## Добавление 108 — Правила № 109 ООН

### Пересмотр 1 — Поправка 5

**Единообразные предписания, касающиеся официального  
утверждения производства пневматических шин  
с восстановленным протектором для транспортных средств  
неиндивидуального пользования и их прицепов**

### Приложение 3

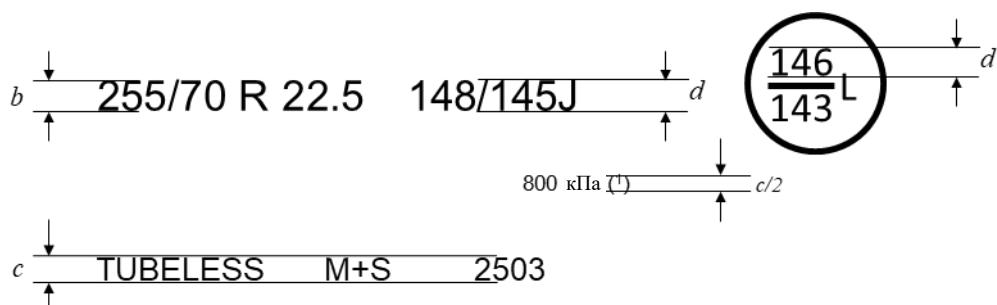
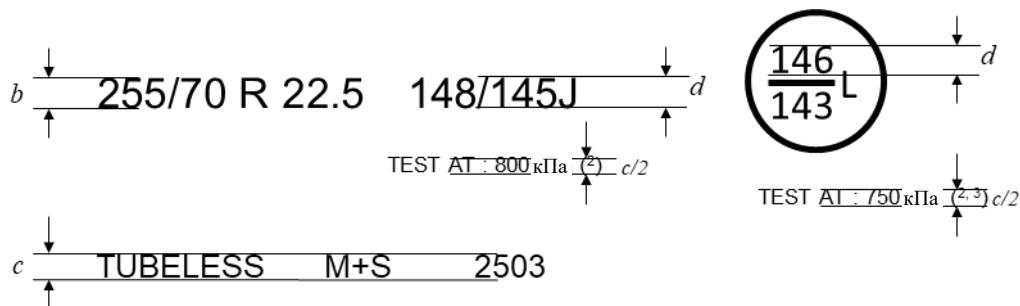
*Рис. изменить следующим образом:*

- 1) В случае шин, впервые официально утвержденных по типу конструкции до 1 января 2018 года, вместо кПа можно использовать маркировку PSI. Маркировка кПа может предшествовать маркировка “TEST AT :” или в качестве альтернативы маркировка “TEST INFL :” либо символ “@”».

- 2) Маркировка “TEST AT :” может быть заменена маркировкой “TEST INFL :” или символом “@” либо опущена.
- 3) Указание значения второго давления вшине для дополнительного эксплуатационного описания является факультативным. При отсутствии такого указания для обеих комбинаций нагрузки/скорости применяется одно и то же испытательное давление вшине.

- 4) В отношении “ML” и “MPT”, являющихся частью маркировки обозначения размеров шины, применяется минимальный размер *b*».
